状态:	已反馈	开始日期:	2026-06-12
优先级:	A级	计划完成日期:	2026-06-22
指派给:	单文惠	% 完成:	0%
类别:		预期时间:	0:00 小时
目标版本:			
完结状态:	已成单

- 文件 摄像物镜加持件.pdf 已添加
- 文件 摄像物镜加持件.STEP 已添加
- 状态 从 评估中 变更为 已反馈

c143b33d9547db2bdb75ee4af5290ed6.jpg

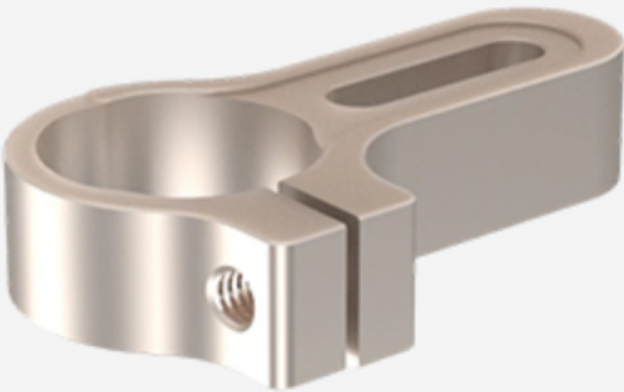
这边加一个限位的地方，这个位置做夹持对吧。补偿片（尺寸直径1英寸，厚度1.1mm）的位置是在画框这端，可移动的范围是5-10mm

这部分做限位挡住的尺寸2mm，需要初加工图，进行确认，完成过、图纸确认后需要报价和报货期（不需要氧化发黑），用报夹的方式固定，希望有同轴性。请评估。

报夹的方式参考这个压板，只参考夹持方式，非这个压板。

图纸以确认没有加工问题，现需要客户确认图纸
